意見書
ハッ場ダムサイトの地盤の安全性について

平成20年5月2日

坂巻 幸雄

(元工業技術院地質調査所 主任研究官・技術士)

図 - 7 (資料 図7-1.1)

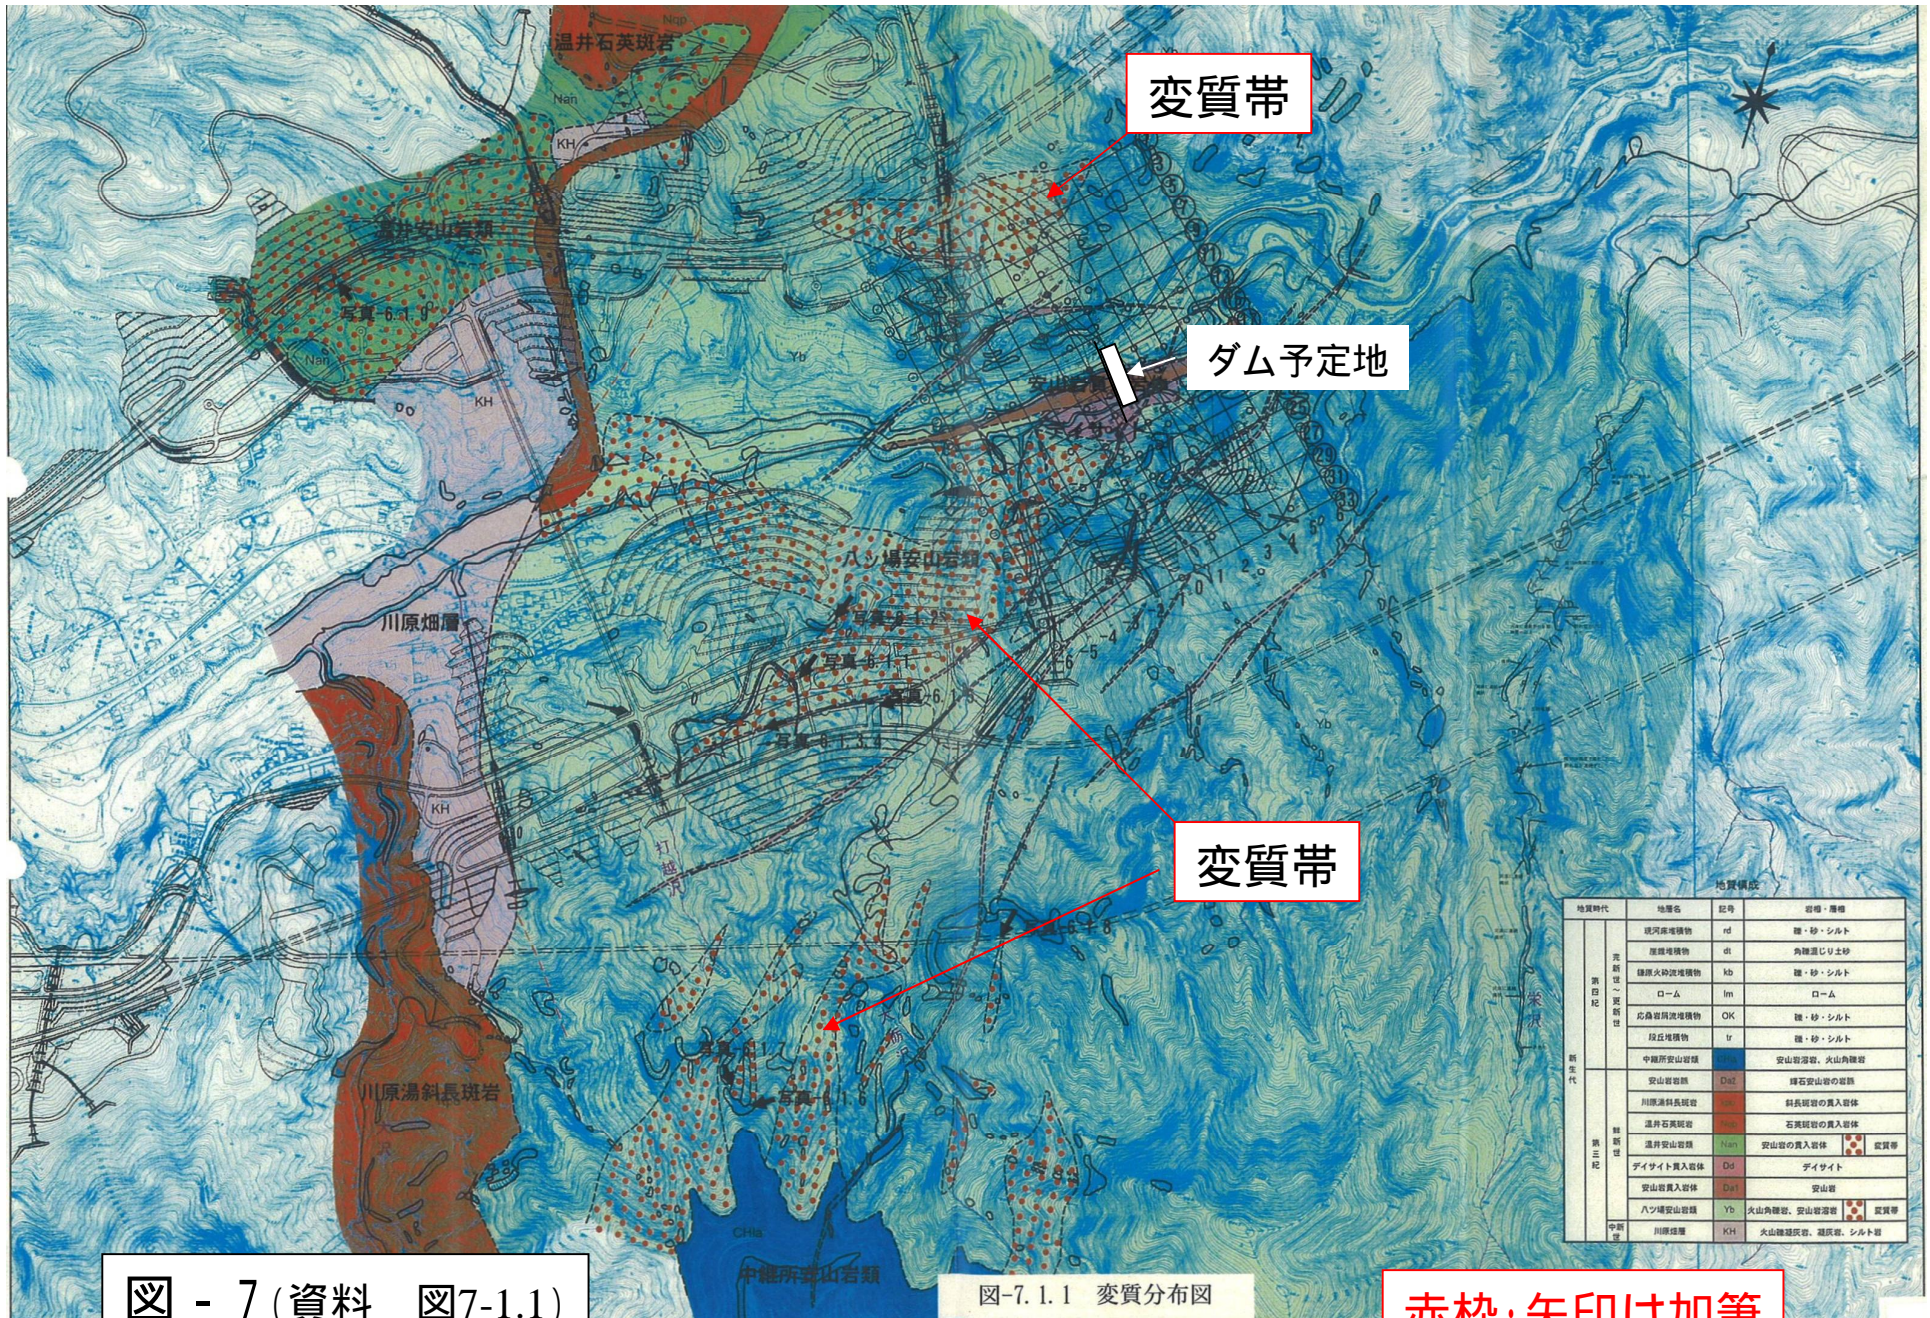
4) ダムサイト岩盤に変質帯は延びていないのであろうか? 資料 には、ダムサイトを含むより広い地域の変質分布が示されている (添付図・図-7 : 資料 の図 7.1.1)。これによると、右岸の打越造成地やさらに奥の高標高部にも新たに変質帯が 100~200m の幅で分布していることが描かれている。右岸の JR トンネル 35k310m 地点でも高角度に分布する変質帯が見ついている。ダム左岸においても、高標高部での道路建設に伴い新たな変質部が広く分布することが明らかになっている。資料 のボーリング調査 (左岸の標高 620~630m 付近で 3 本のボーリングが行なわれている) では、ここでも標高 638m、2 3 軸付近のボーリングの深度 32m から孔底深度 (70m) までに強変質部を含む変質帯が見ついているのである (資料 の 28 頁)。これら変質帯は、あたかもダムサイトを取り巻くかのように分布しているのである。

図 - 8 (資料 図7-1.8)

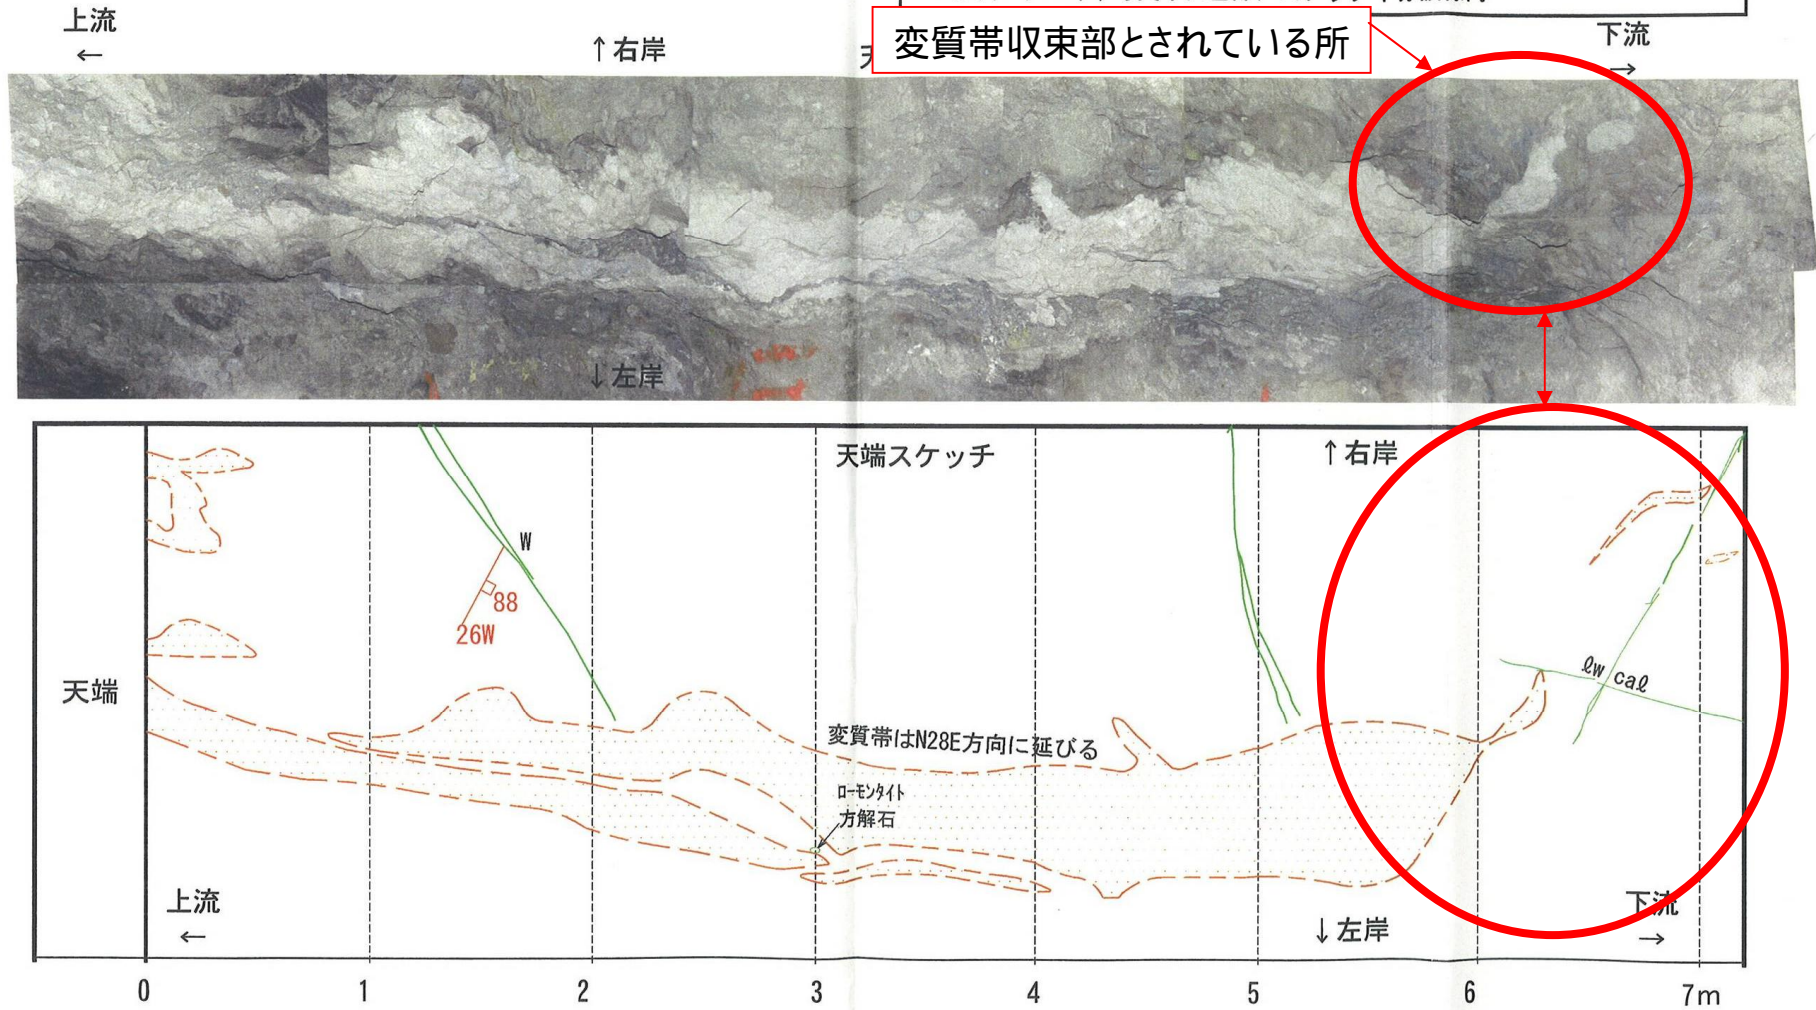
から 60m 付近に幅約 1m、走向 N40 E、傾斜 74 度の変質帯が確認されており、白色化しているが硬質で変質区分は弱変質 (H3) とされている。この変質部は枝坑掘削により分布が追跡され、枝坑内約 7m 下流付近で消滅するとしている (後述の添付図・図-8 (資料の図 7.1.8))。

6) 添付図・図-8 (資料 の図 7.1.8) の右岸横坑の枝坑での変質帯は N28 度 E に方向が変化し、坑内 7m 地点で収束するとされているが、変質帯の写真とスケッチ図からはこの 7m 区間は枝坑と変質帯の交差部を見ているのにすぎず、変質帯はさらに上方にも延長しているとも判断できる。さらに、枝坑 6m 付近では変質帯が途切れる形状を示していることから、ここで、変質帯は新たな亀裂に乗り換えたと見られるのである (添付図・図 8-1、

図 - 8-1 (資料 図7-1.8の解釈図)

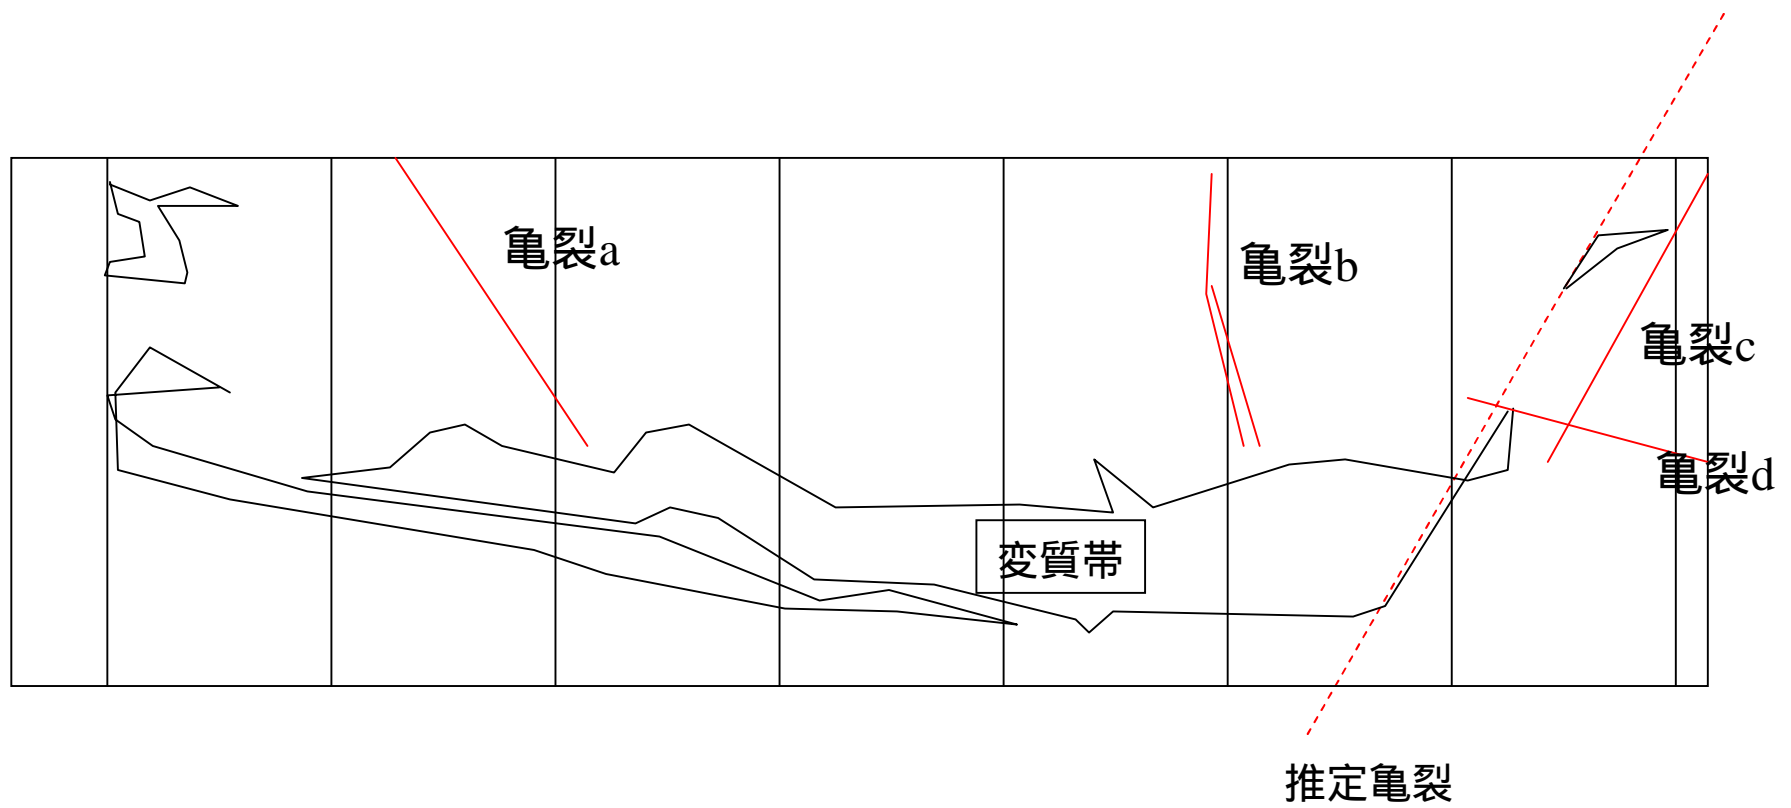
- 1) 岩盤中には亀裂が多数存在する。その主なものはスケッチ図では亀裂aからdが描かれている。
- 2) 変質部の収束部に、亀裂cと平行する線状配列が見られる。ここにも亀裂があると推定される(推定亀裂)。

図 - 9 (資料 写真7-1.1)

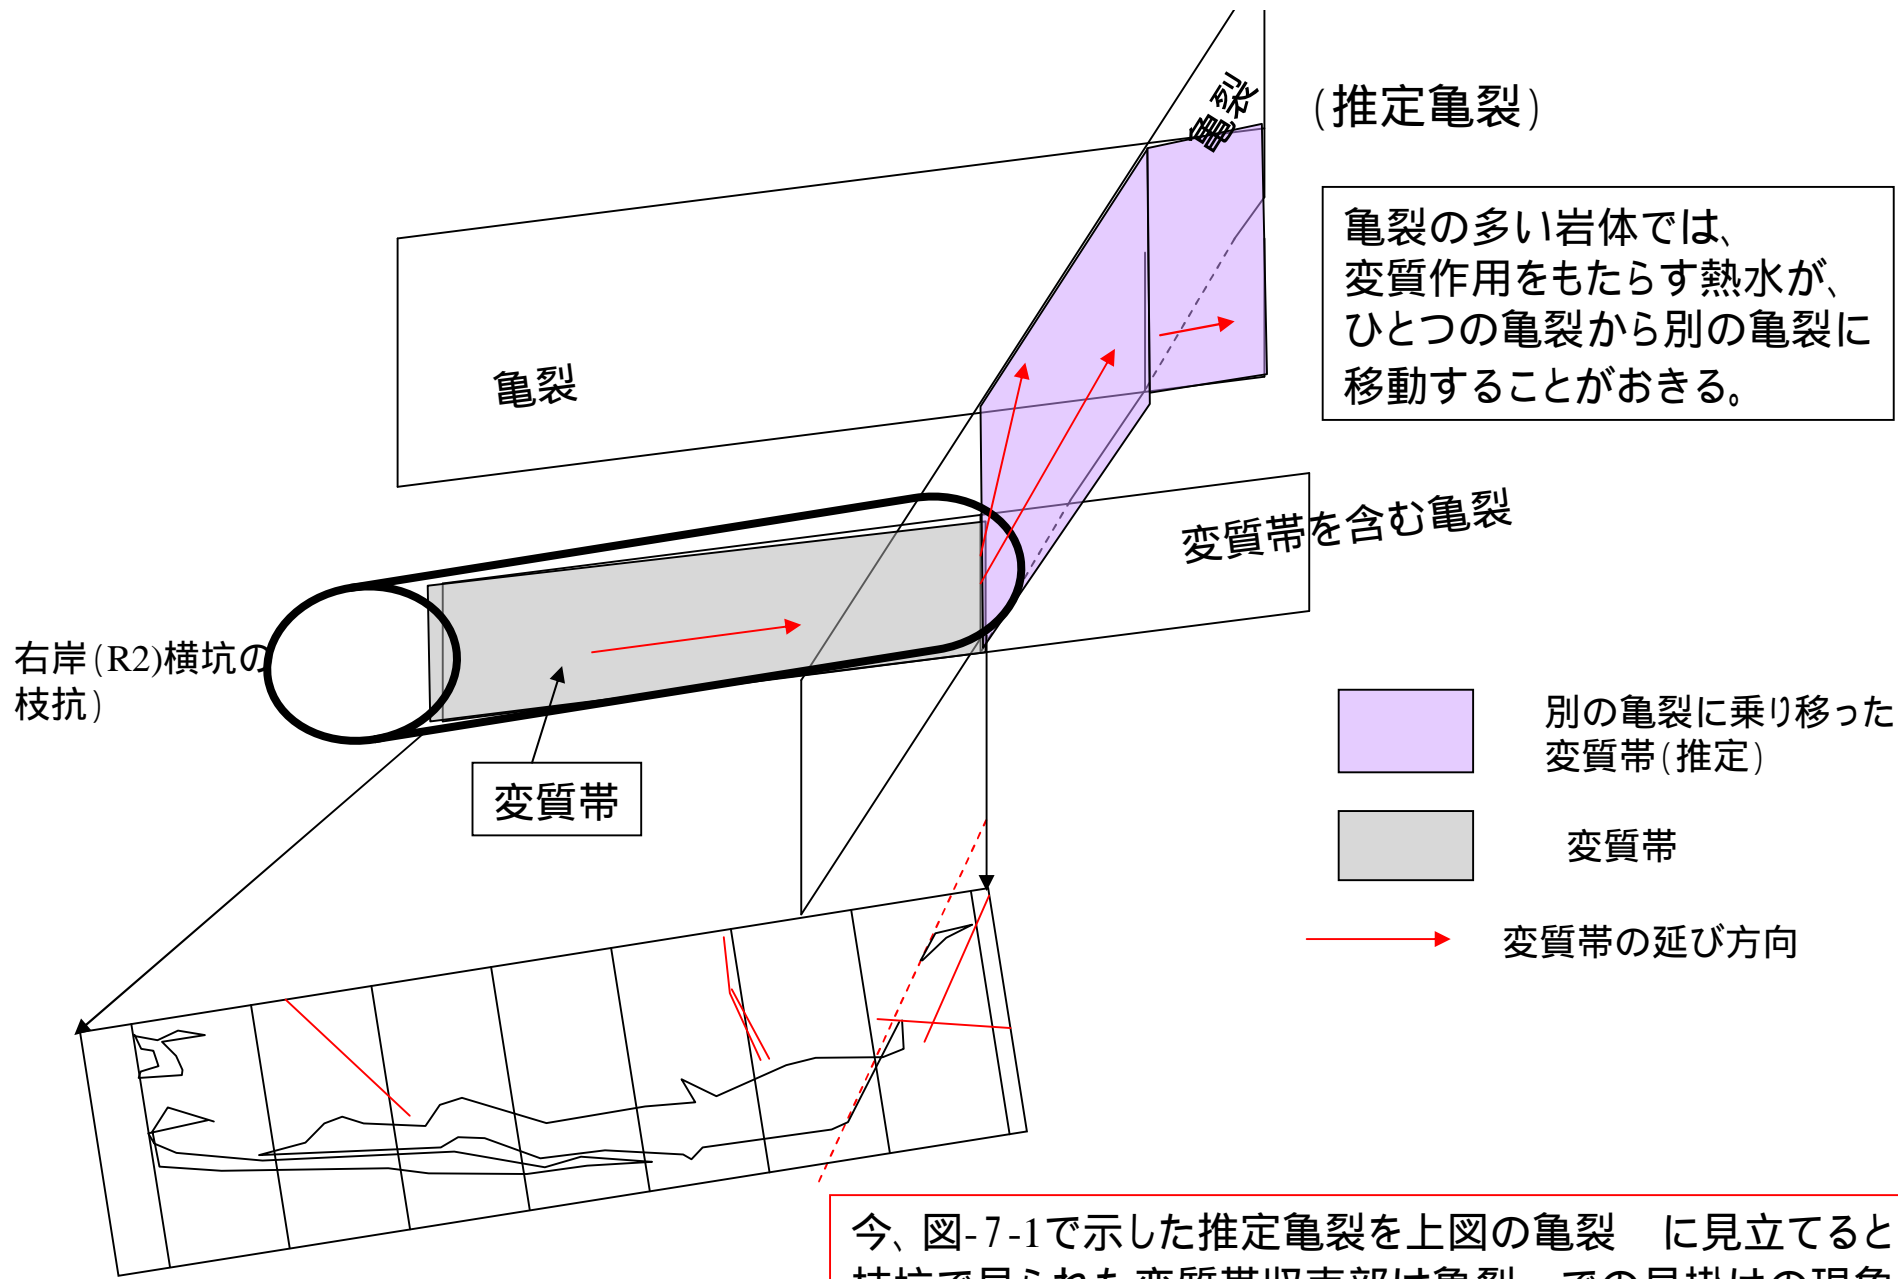
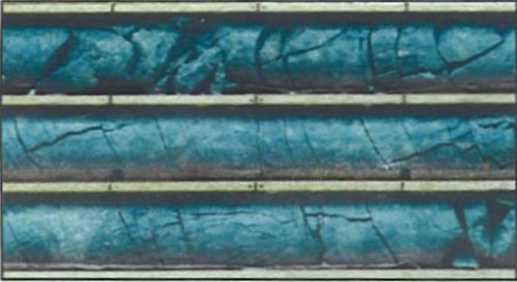
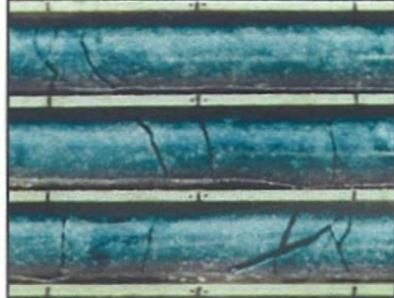
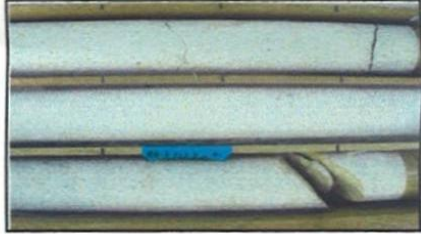
7) さらに、添付図・図 9 (資料 の写真 7.1.1) には興味深い事実が写しだされている。掘削採取されてから 13 年経過したボーリングコアの状況が示されているのである。

採取時、亀裂はあるが新鮮で青灰色を呈した岩盤コアが、わずか 13 年（実際はもっと短い期間の可能性もある）の時間経過により、著しく風化変質していることが見てとれる。これは、岩石中の粘土鉱物、モンモリナイト（スメクタイト）がスレーキング化し、軟質化・脱色白色化が進んでいることを示している。変質は進行するのである。

13年の間で、岩石コアでは著しく風化変質が進行している。

図 - 10 (資料 図-7.6.2、図-7.8.2)

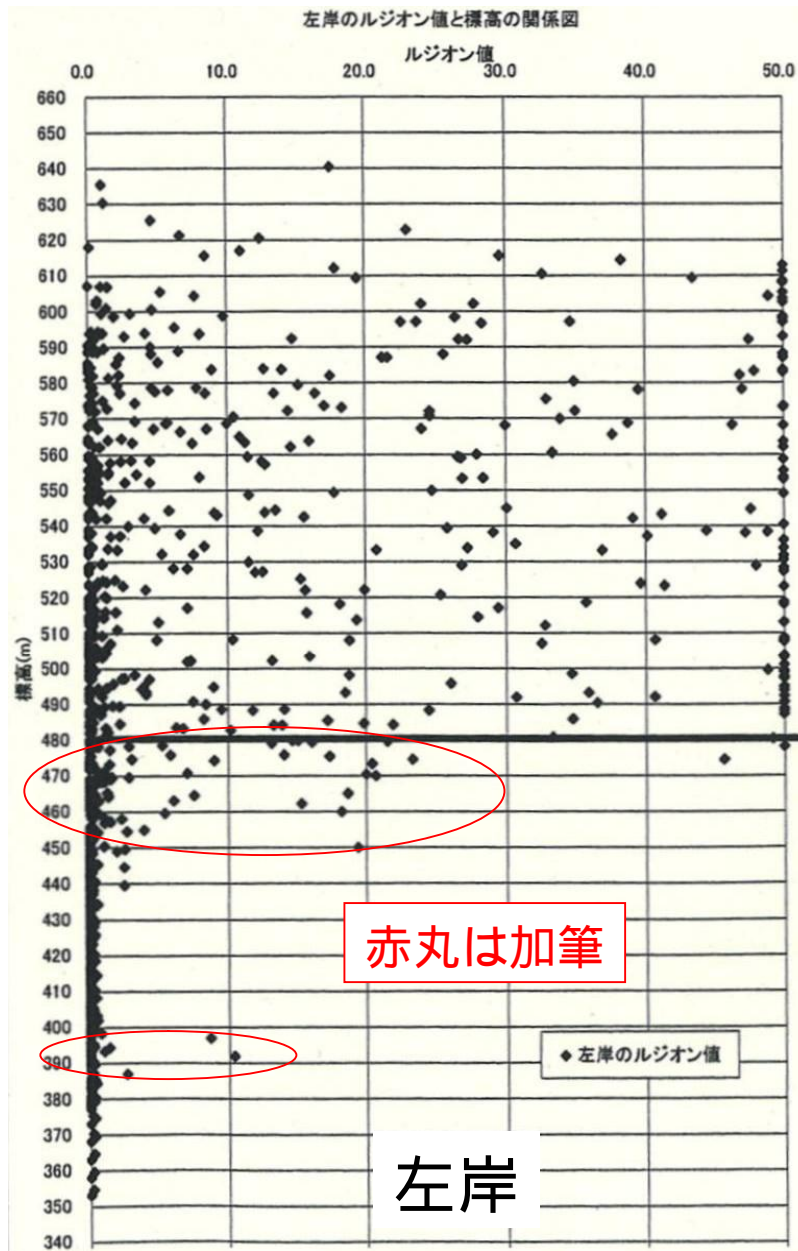
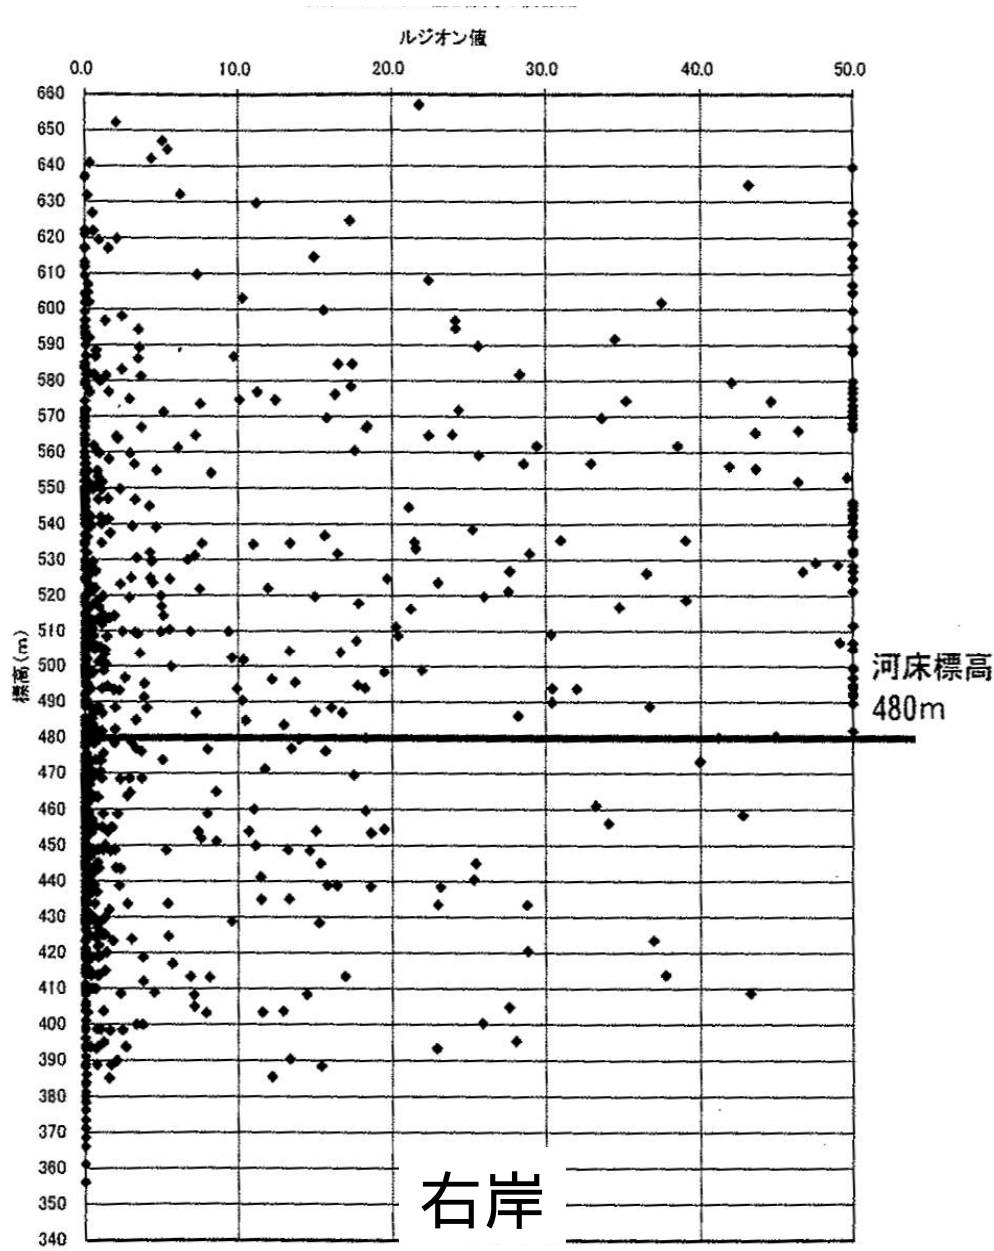
この評価は資料 の左岸ルジオン値の関係図（添付図・図-10 左図）に基づいている。しかし、この図は深度ごとの測定点数が異なるので、この図から直ちに河床標高以深でルジオン値が小さいとは断定できない。河床付近以深の測定点数についても、河床より上の測定点数と同程度集めて議論する必要がある。現に右岸では、河床標高以深でもルジオン値が高い傾向が認められる（添付図・図-10 右図）。中でも、標高 460m や 410m には 40 を越えるルジオン値が分布している（前同添付図・図-10 右図、乙 214 号証 2「図 16」ほか）。そして、左岸についても、河床標高以深の深度である 480-450m 付近や 390-400m 付近に高い値のルジオン値（10 を超える）が分布することにむしろ目を向けるべきなのである。このことから「河床付近の基礎地盤ではルジオン値は小さい。すなわち難透水層である。」と断定するのは誤りである。
